项目名称：上海科技大学新机房设备采购

项目编号：310000000260302184725-00324868

采购文件内容更正如下：

机房平面图如下:

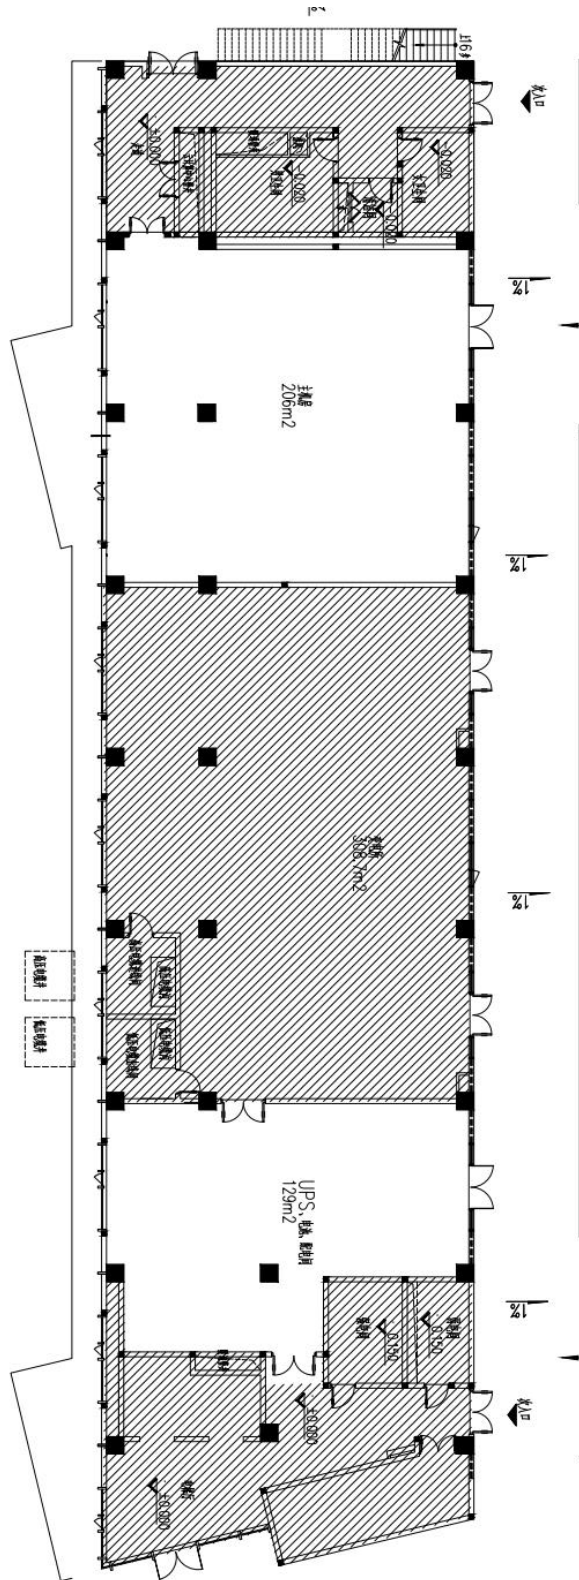
2. 因文件转换，采购文件中图纸部分不清晰，现将采购文件中 23-25 页内容及图纸再次提供如下：

机房位于校园服务中心一层, 机房整体建筑面积为390m², 其中: 主机房面积为206m², UPS/电池/配电间面积为129m²。机房楼板承重载荷为10kN/m²。

本项目机房参照B级机房标准进行设计, 设计的功能区应至少包含如下3个区域: 主机房区域、UPS配电区域和电池区域。**参考机房平面图, 投标人根据实际工勘和项目需求提供设计方案。**
